株式会社ハーモニック・ドライブ・システムズ  
品質保証部**AC サーボドライバ HA-800C シリーズの  
納入仕様図誤記に関するお詫びと訂正のご案内**

AC サーボドライバ：「HA-800C シリーズ」 CC-Link 接続仕様

型式： HA-800C-xx-100/200

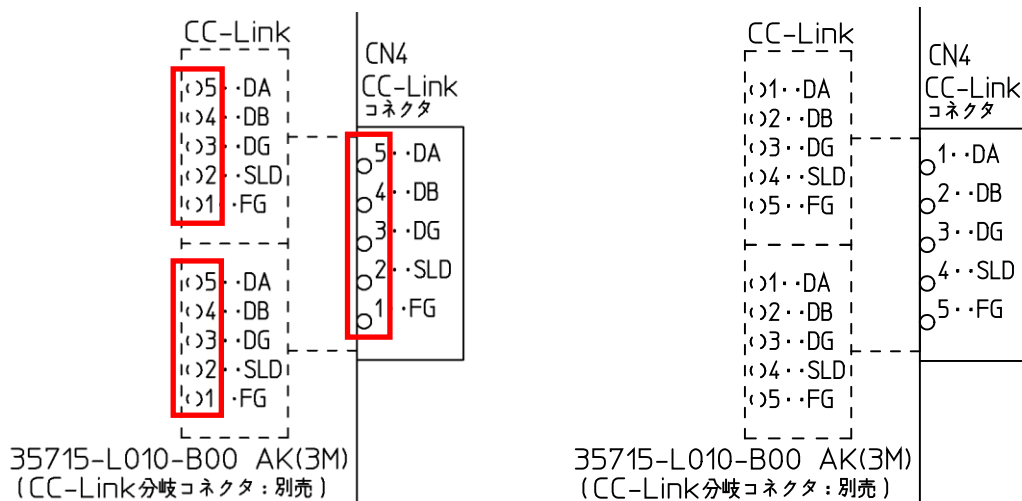
上記型式の全機種に対し CC-Link コネクタのピン配置に誤表示がありました。(下図赤枠内) 技術資料に記載されているピン配置が正しい表記になります。

(誤) 納入仕様図記載内容

(正) 訂正後 (技術資料記載内容)
